# 改善箇所説明図

オイルクーラーホースの接続部

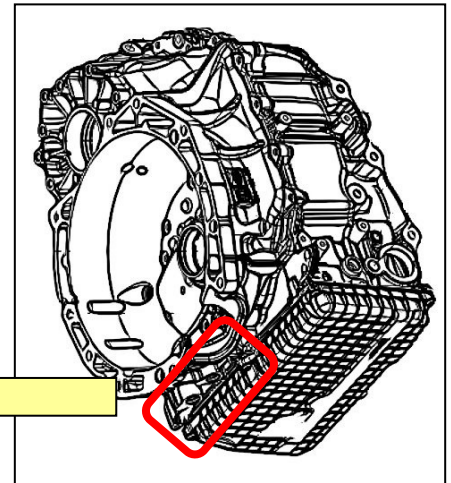
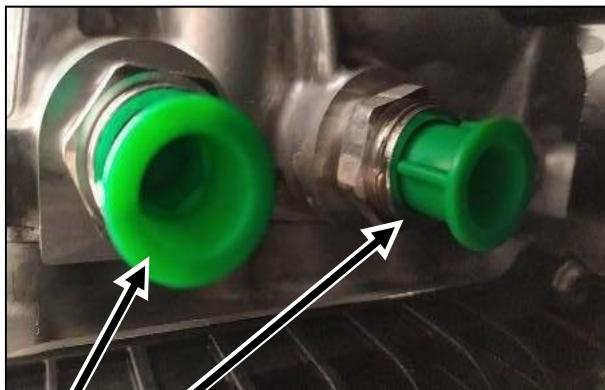
**基準不適合部位**

オートマチックトランスミッションにおいて、製造管理が不適切なため、オイルクーラーホースに接続されずに保護キャップで塞がれているものがある。そのため、トランスミッションオイルが十分に冷却されず、トランスミッション温度警告灯が点灯し、最悪の場合オイルクーラーホースの接続部の保護キャップが外れ、オイルが漏れる恐れがある。

全車両、オートマチックトランスミッションを点検し、オイルクーラーホースが接続されていない場合は、オイルクーラーホースを接続する。
